# Konsesjonssøknad Tjora transformatorstasjon – vedlegg 8

Lnetts kommentarer til forhåndsuttalelser til  
konsesjonssøknad datert desember 2022

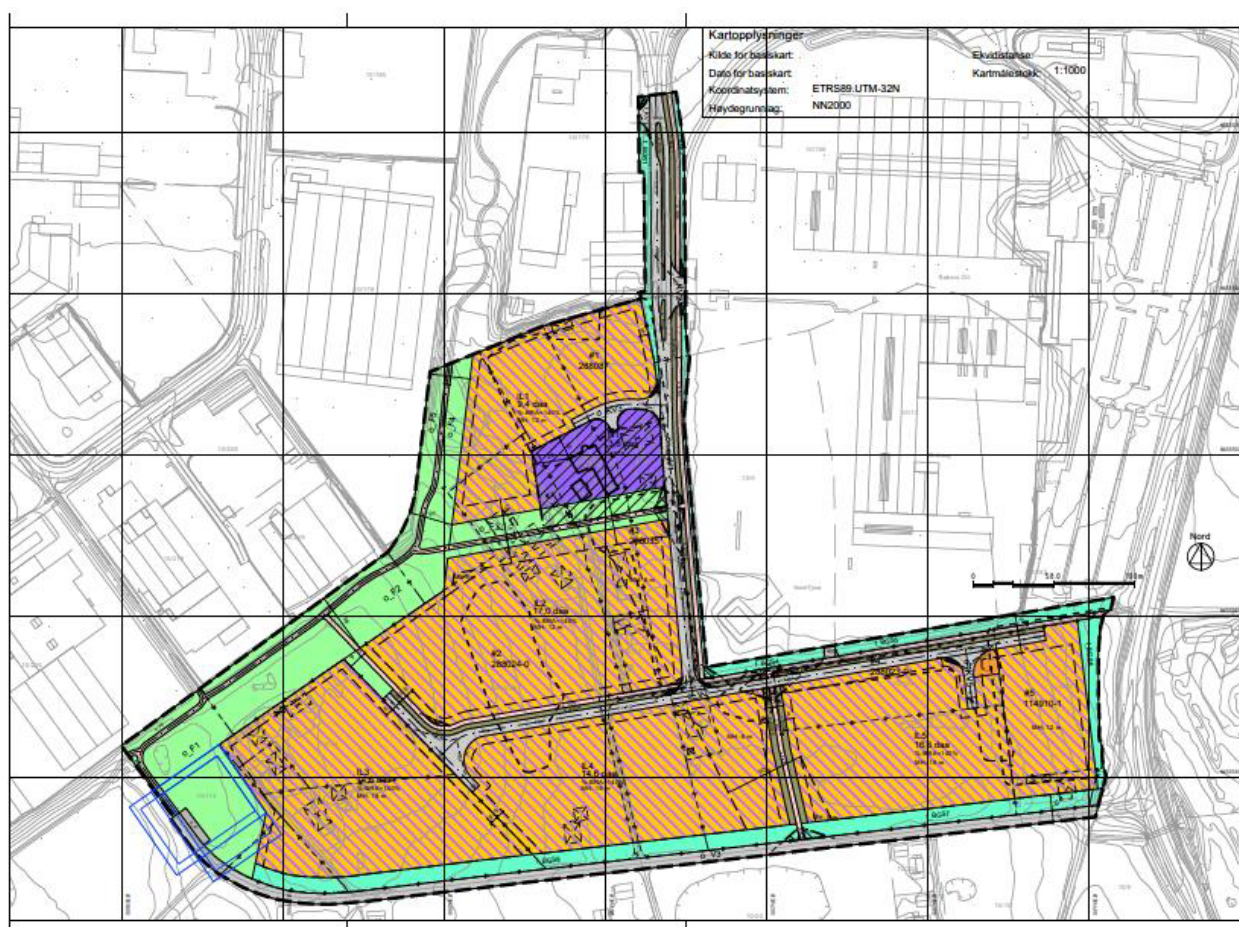
Ut fra mange hensyn ville det være en fordel å legge tilførselsledning i kabel fra nest sist strømmast (i dag) direkte til ny trafostasjon (se vedlegg). kablen vil da gå i skillet der det er et steingjerde i dag. En eliminerer da 2 strekk i luften og får en kortere stømgate totalt. Det er ikke dreneringsgrøfter tilknyttet landbruket i nærheten av steingjerdet.

Eg er samd i framlegget til Wilmar Kolnes om alternativ kabling av kraftlinje til ny trafostasjon.

Lnett har vurdert alternativ trase frem til de omsøkte stasjonsalternativene, men ikke ved bruk av kabel. Kabel er betydelig dyrere enn luftledning. Omsøkt løsning medfører minimalt med endring på eksisterende luftledning, og fremstår som det rimeligste alternativet.

Lnett registrerer uttalelsen og viser til kommentar gitt til Wilmar Kolnes sin uttalelse.
